## Optimizaciones al Diseño de Ingeniería de la Primera Línea del Metro de Quito

## CARACTERÍSTICAS GENERALES DE LA OPTIMIZACIÓN

## CONTRATO COMPLEMENTARIO N°1 GMQ

## ESTACIÓN 02 - MORÁN VALVERDE

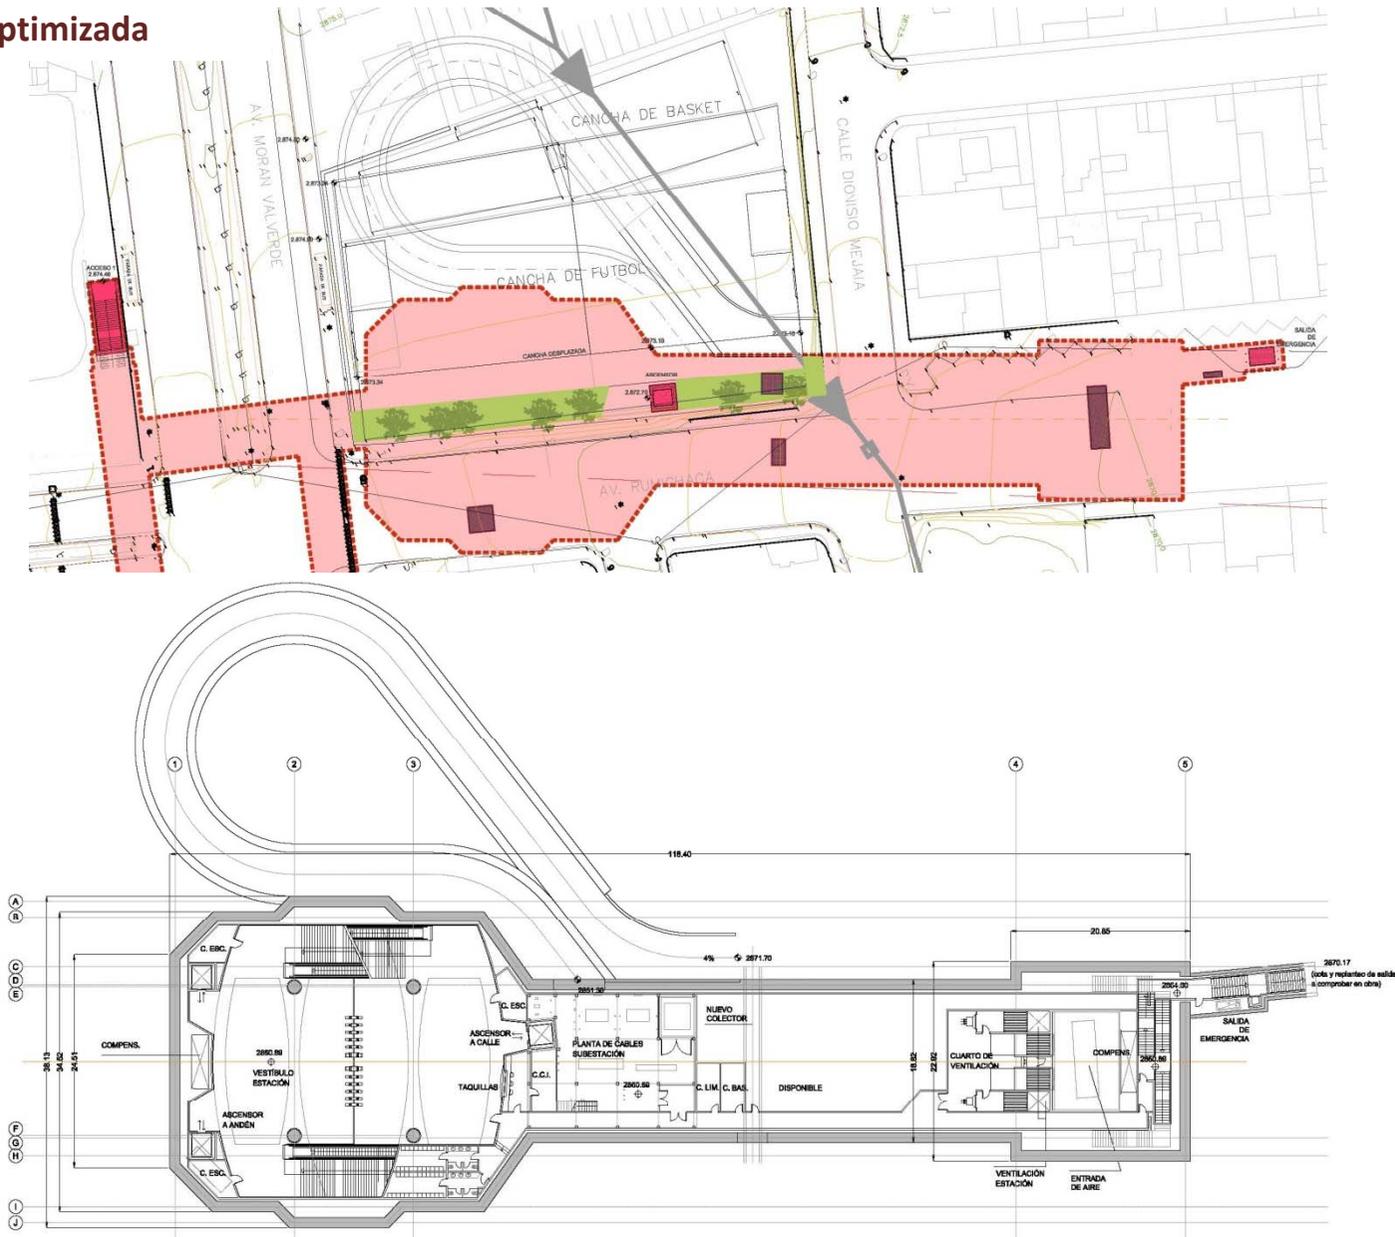
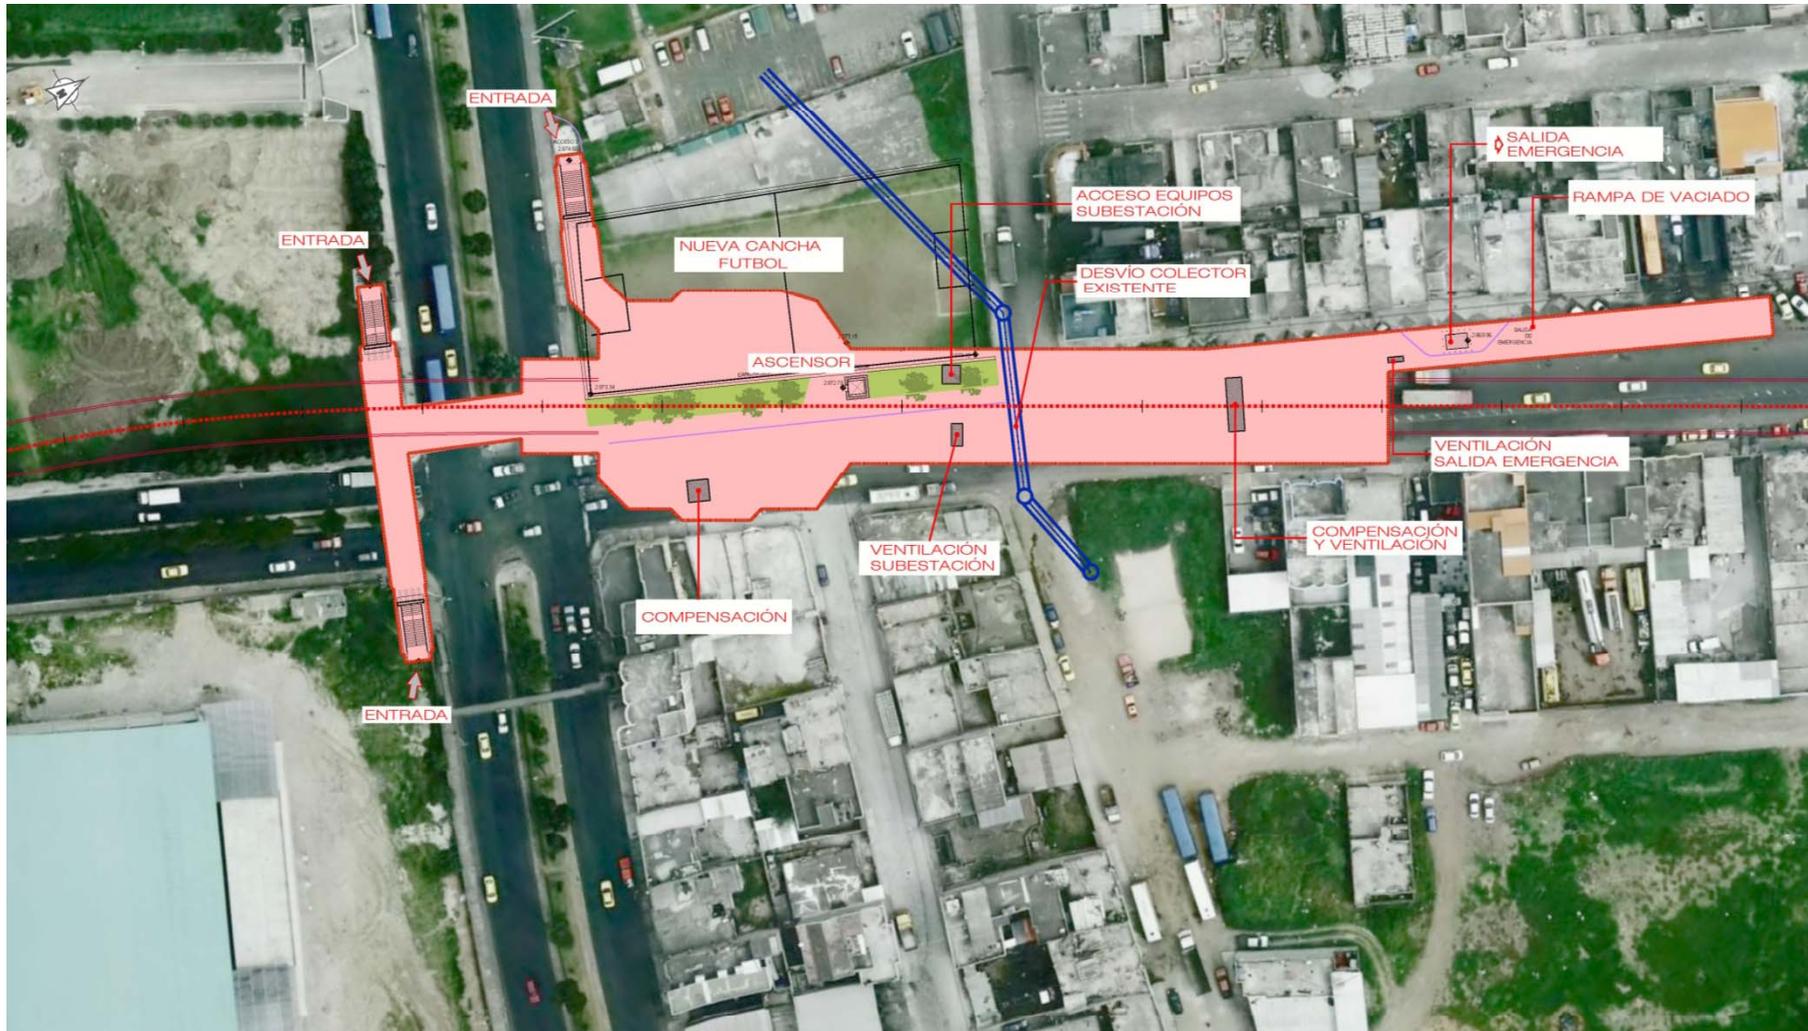
- 1) La superficie de la estación se reduce, pasando de 4.435 m<sup>2</sup> a 2.955 m<sup>2</sup>.
- 2) La cota de carril se profundiza en más de 6 m. Pese a ello, el volumen de la estación se reduce de 79.000 a 58.000 m<sup>3</sup>.
- 3) El número de pilas pilote se reduce de 9 a 4.

- ✓ La estación se hace más profunda pero más pequeña, manteniéndose la funcionalidad de la misma y los accesos dispuestos.
- ✓ Se reduce así el volumen de la estación y el número de pilas pilote.
- ✓ La profundización de la estación permite además la eliminación del tramo entre pantallas inmediatamente posterior a Morán Valverde, por el que la TBM pasaba arrastrando.

## TRAMO TÚNEL ENTRE MORÁN VALVERDE Y SOLANDA

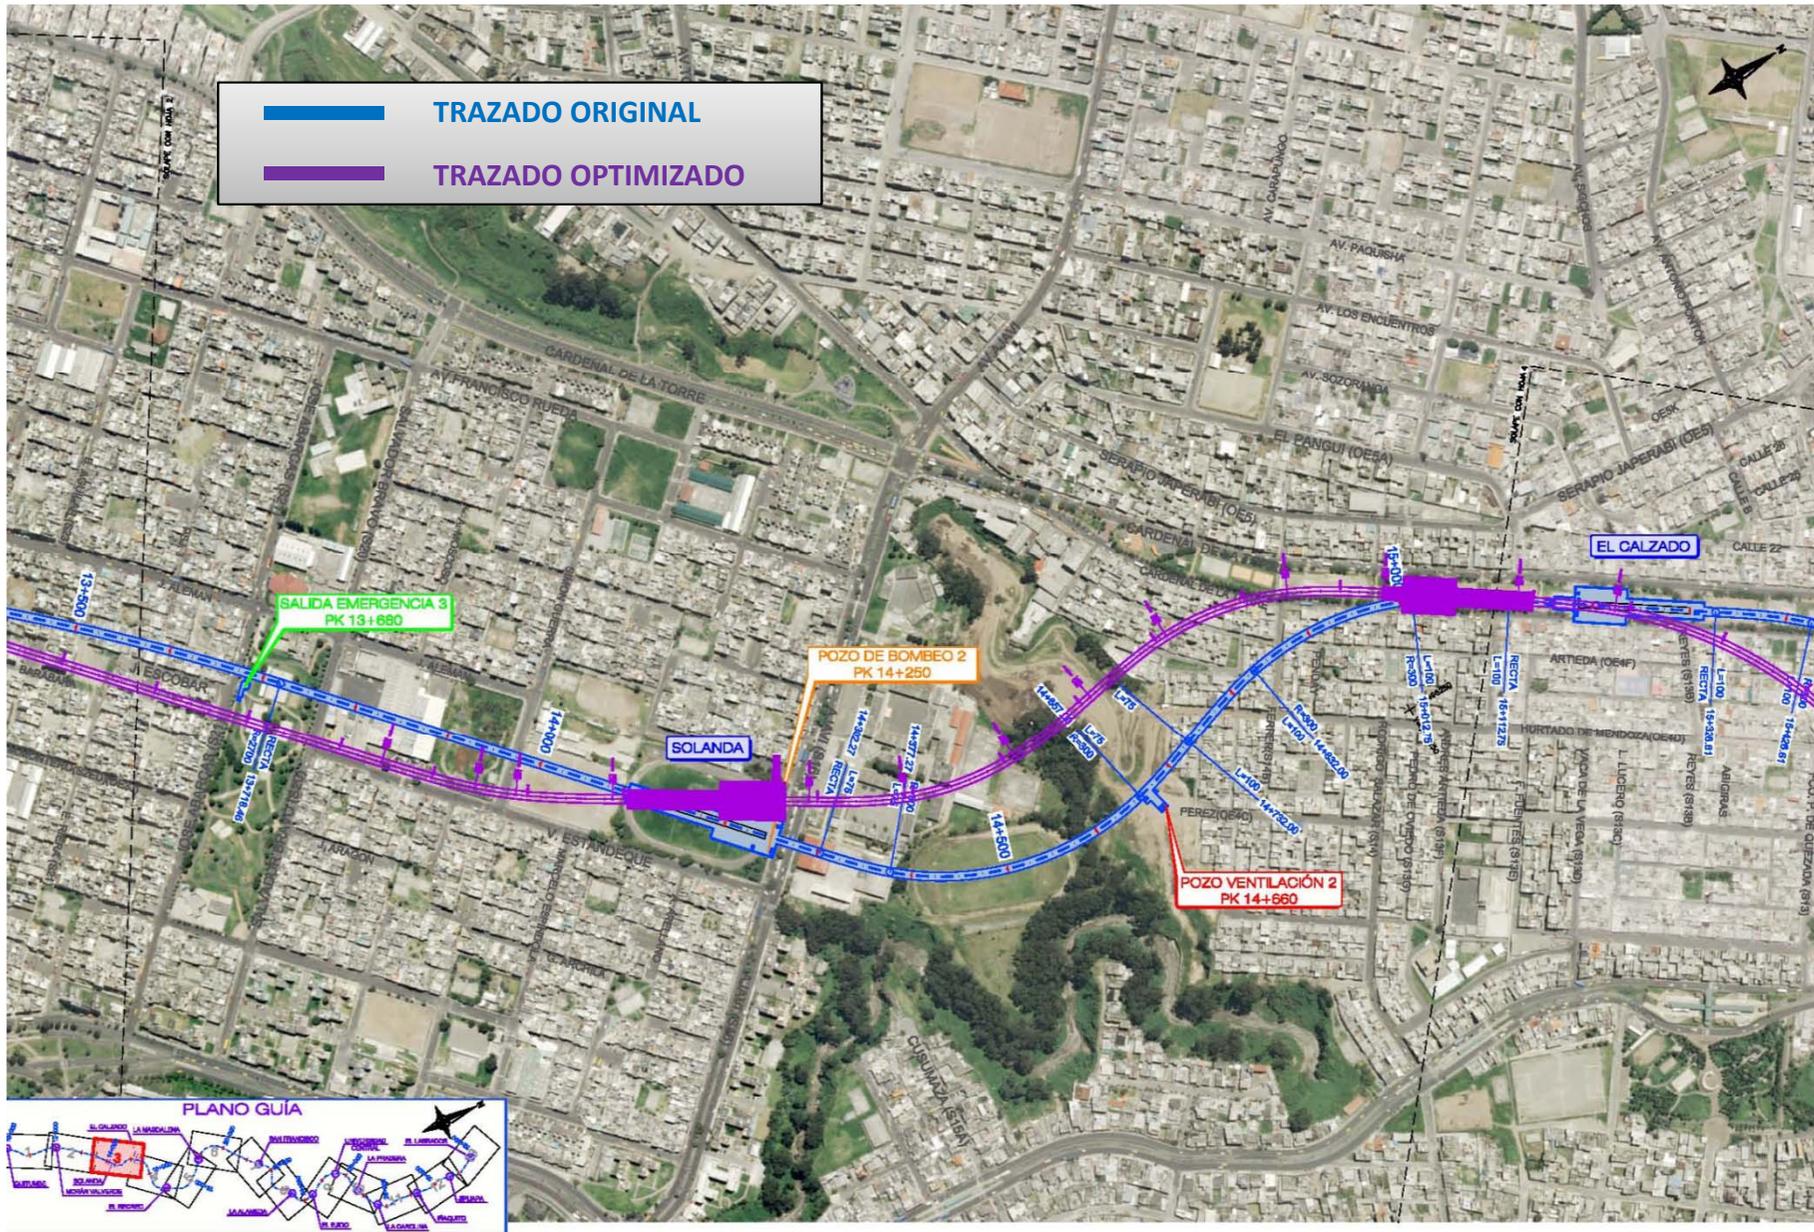
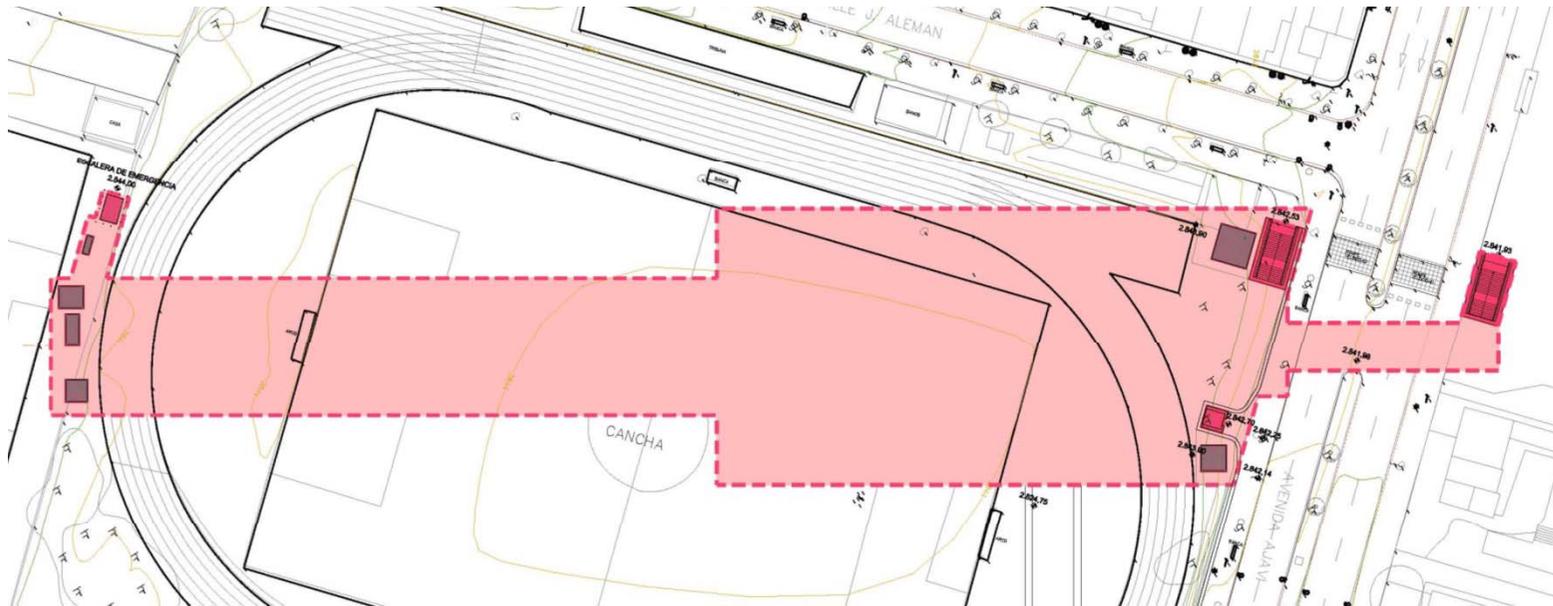
- 1) Profundización del túnel como consecuencia del rediseño de la Estación de Morán Valverde.
- 2) Profundización del túnel a su paso bajo el barrio de Solanda.
- 3) Modificación del trazado para minimizar el cruce bajo edificaciones.

- ✓ Eliminación del tramo entre pantallas inmediatamente posterior a la Estación de Morán Valverde.
- ✓ Aumento de la cobertura del túnel al paso bajo edificios
